リニア中央新幹線静岡工区有識者会議 (環境保全有識者会議)報告書(案) 今後も議論が必要と考える主な課題

2023年10月20日

静岡県

図 3.87 生物多様性オフセットの考え方のイメージ

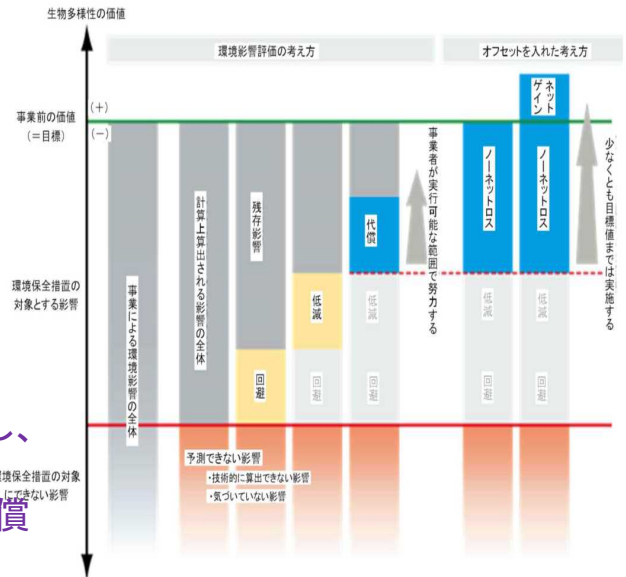
しかし、損なわれる生態系の評価がされていないので、生物多様性オフセットの考え方を踏まえ提案される代償措置が、適切なものであるか判断が難しい。

- ・生物多様性(水生生物等)への影響を予測・評価し、その価値を把握する必要がある。
- ・その価値に見合う新たな環境を創出するような代償措置を事前に示さなければならない。
- ・その上で、関係者の合意形成を図らなければならない。

情報収集し、重要種等が生息・生育している可能性がある沢等、調査すべきである。
水生生物の調査範囲
(下流 約100m)

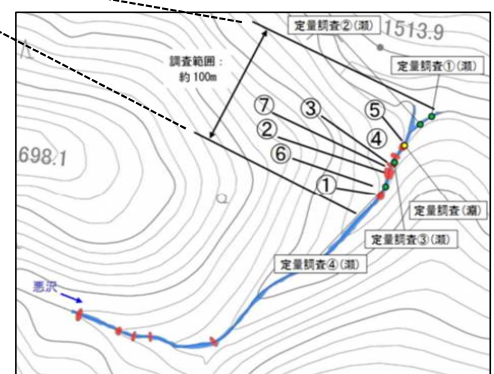
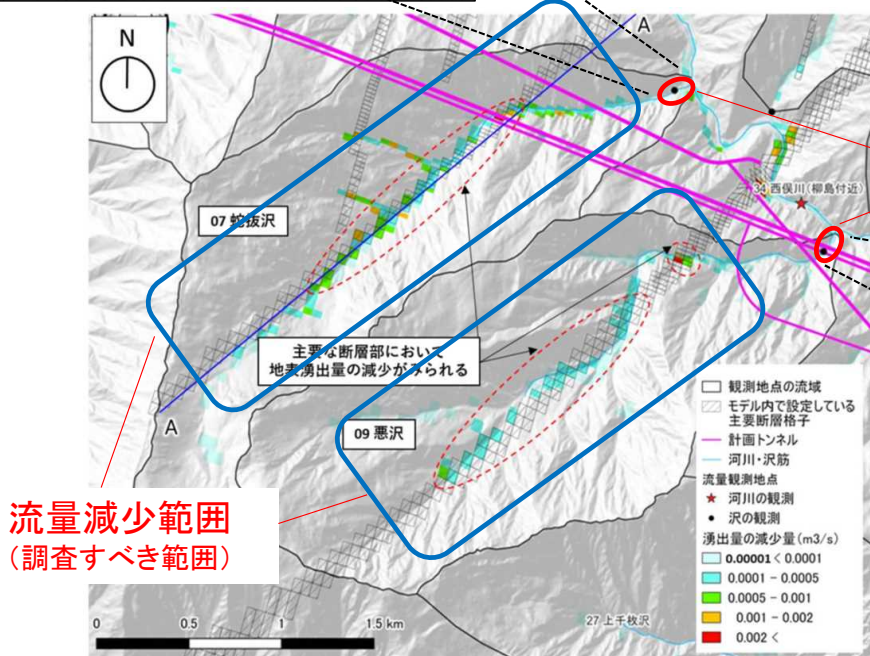
・これまでにJR東海が調査した範囲では、流量減少が起こると予測されている範囲の生物の生息状況が把握できていない
(課題)

- ・実態が分からないため適切な保全措置がとられないまま、生物が死滅するおそれがある
- ・重点的なモニタリングを行う沢が変わる可能性がある

左図 上流域モデル 地質平面図(トンネル付近)
右図 トンネル、主要な断層、沢流域の位置関係 (地表水流量はトンネル掘削前の定常解析の結果)

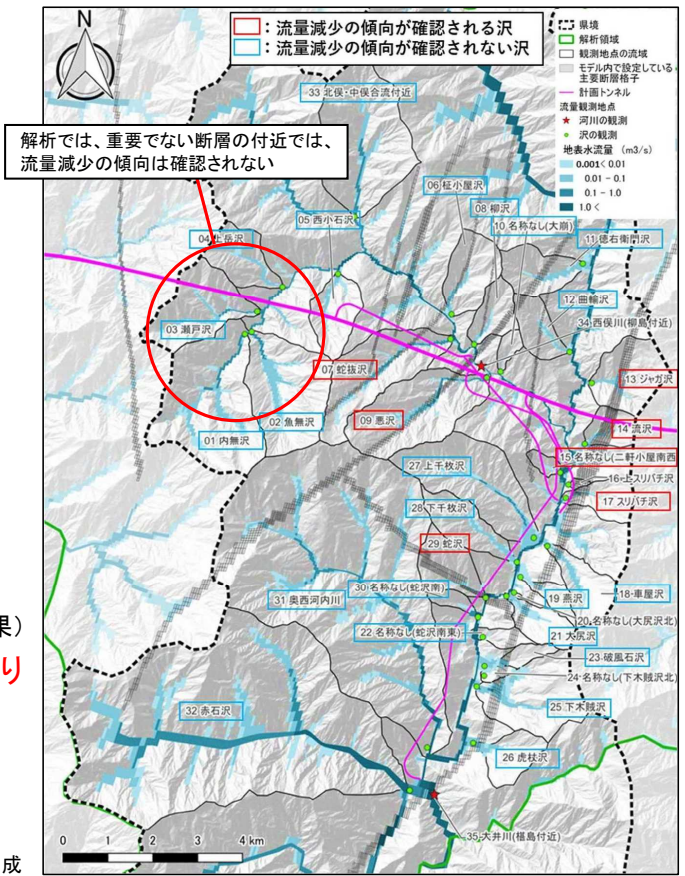
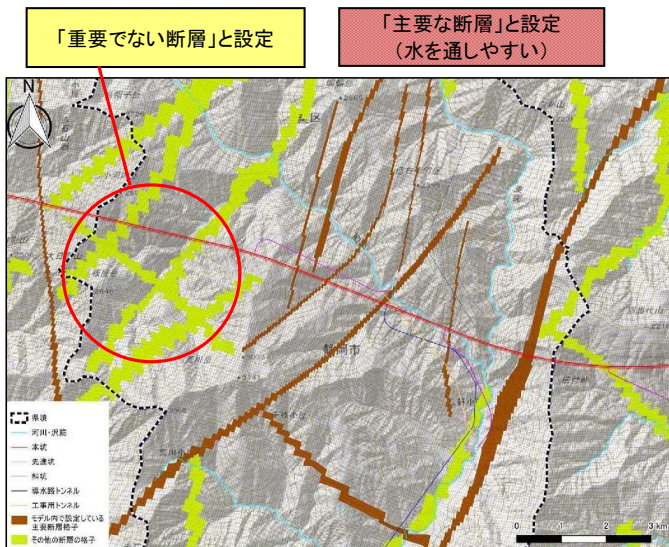
- ・GETFLOWSの解析では、「主要な断層」とトンネルが交差する箇所周辺の沢で流量減少の傾向。一方で、「重要でない断層」の付近では、流量減少の傾向は確認されない。
- ・しかし、どのように「主要な断層」と「重要でない断層」を区分したかは示されていない

- (課題)
- ・断層区分が変わると、流量減少する沢が今の想定よりも増えるおそれがある。
 - 「重要でない断層」についても、既に把握している透水係数等の実測値等を用いて、事前にシミュレーションを行い、沢の流量減少を予測すべきである。

図 高標高部の湧水と断層の位置関係 (上流域モデル 地質平面図に湧水地点を旗揚げ)

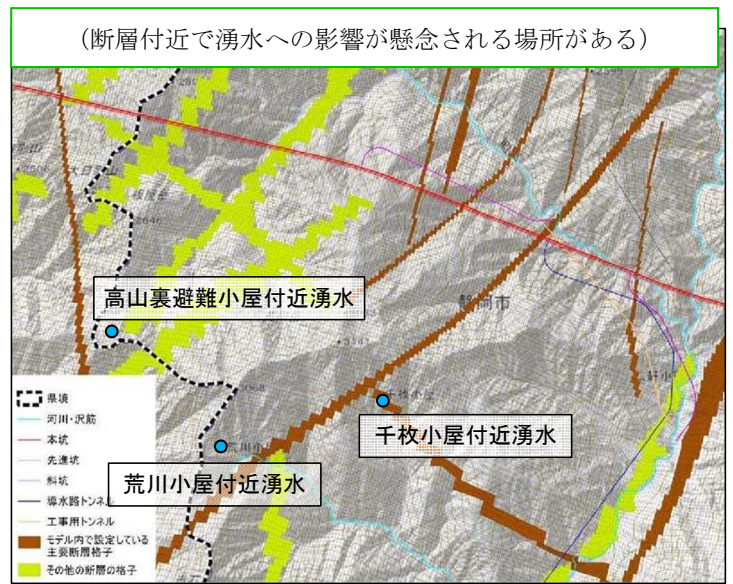
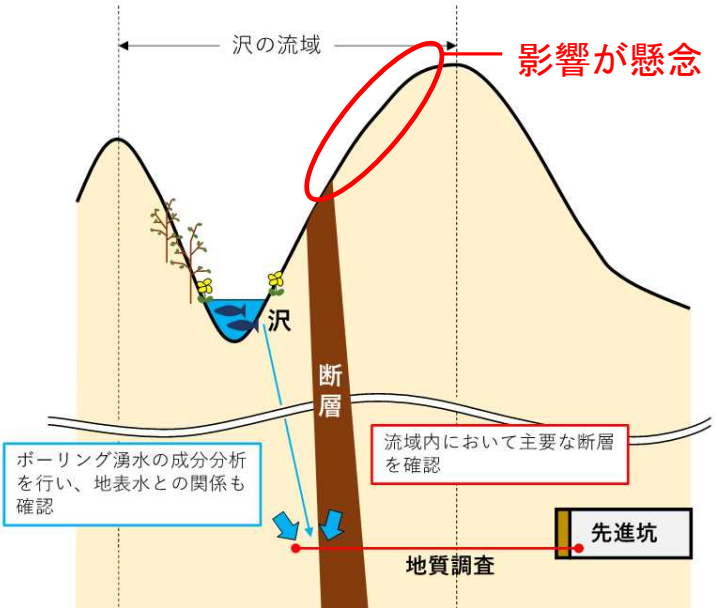
- ・高標高部の湧水とトンネル付近の地下水は断層により繋がっている可能性があり、影響が及ぶか否かについて明確には示されていない

- (課題)
- ・湧水と断層に関連がある場合は、湧水の減少により、高標高部に生育する植物や、湧水を利用している山小屋営業に影響が生じるおそれがある

工事期間中の河川の濁度(SS)予測結果

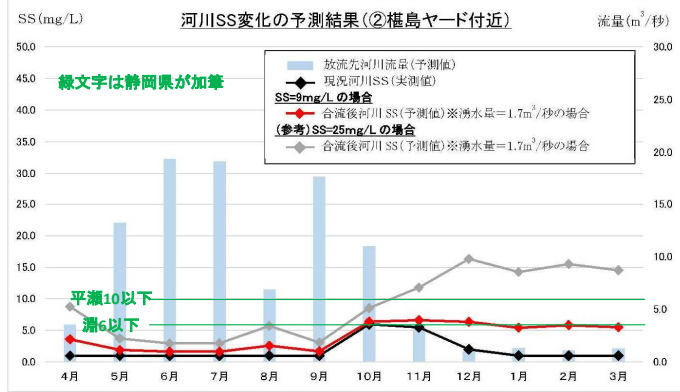
・水質(濁度):工事期間中の底生動物への被害が予測されているが、有効な対策は示されていない

- ・「早瀬では濁度が20以下、平瀬では10以下、湍では6以下ではほとんど底生動物に影響がないことがわかる。しかし、各地点でこれらの無被害濁度をすぎると被害率が急激に上昇することに注目すべきである。」との知見が示されている。
- ・現在の予測は、排水と河川水が完全に混合した場合であるが、**すぐに混合せずに、さらに濁度が高くなる可能性がある。**

・現在計画している保全措置のみでは、想定している濁度・水温になると考えられない。保全措置の有効性を検証した上で、必要な追加措置を講じるべき。

工事完了後の河川水温変化の予測結果

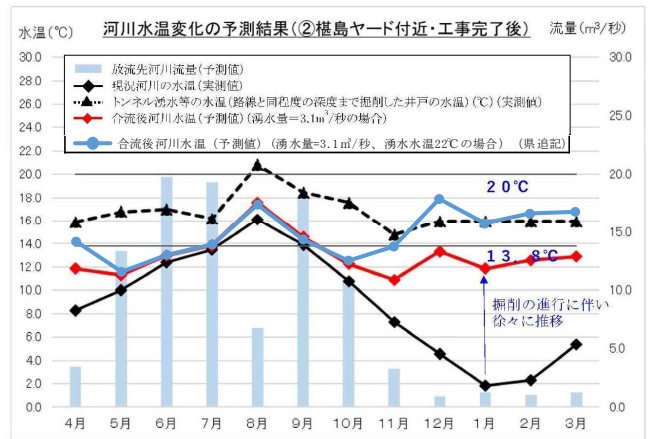
・水温:底生動物等の発育への影響を回避できない想定であるが、有効な対策は示されていない

- ・冬季に河川水温が10°C近くになってしまうと、水生昆虫類や無脊椎動物への影響が懸念されるが、予測では10°Cを超える結果となっている。
- ・水温変化の予測に用いるトンネル湧水の平均水温を17.2°C(地下約400m実測値)としているが、山梨県内での高速長尺先進ボーリングにおける湧水の水温は約22°C(地下600~800m程度)となっている。
- ・**県内は最高深度地下1,400mで更に河川水温が上がるおそれがある。**
